INA SERVICE INFO

Łańcuch rozrządu: Metaliczny odgłos

Uszkodzona plastikowa szyna dolnej prowadnicy łańcucha rozrządu

Producenci:	OPEL, VAUXHALL
Modele:	ASTRA J, INSIGNIA A / B, MERIVA B, MOKKA, ZAFIRA TOURER C
Data produkcji:	od 2013
Paliwo:	Diesel
Kod silnika:	A16 DTH, B16 DTC, B16 DTE, B16 DTH, B16 DTJ, B16 DTL, B16 DTN, B16 DTR, B16 DTU, D16 DTE, D16 DTI, D16 DTH, D16 DTJ, D16 DTN
Art. Nr:	559 1008 10 559 1008 20 559 1008 40 559 1008 50

Rysunek 1: Uszkodzenie prowadnicy łańcucha

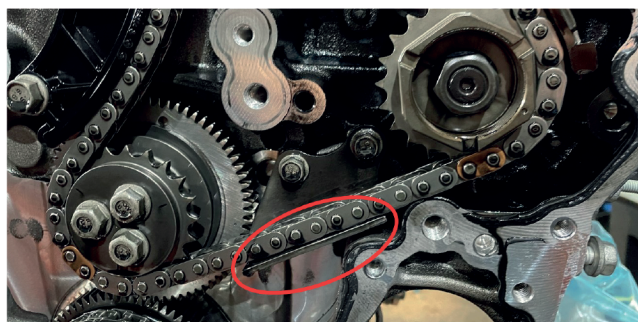
- Metaliczne odgłosy dochodzące z łańcucha rozrządu podczas uruchamiania silnika;
- Konieczność wymiany zestawu łańcucha spowodowana pęknięciem prowadnicy łańcucha. (Rysunek 1).

W obu przypadkach problem można przypisać niskiemu ciśnieniu oleju w układzie rozrządu.

- W przypadku uszkodzenia elementu należy dodatkowo sprawdzić obecność fragmentów tworzywa sztucznego w misce olejowej silnika, pompie oleju, filtrze oleju, a następnie oczyścić układ i w razie potrzeby wymienić elementy.;
- Jeśli kontrolka oleju zapali się przy dużym przebiegu, sprawdź stan pompy oleju i filtra oleju, a w razie potrzeby wymień je.;
- Podczas wymiany zestawu prosimy o przestrzeganie instrukcji zawartych w INA Service Info 0178, aby zapewnić optymalne smarowanie łańcucha..
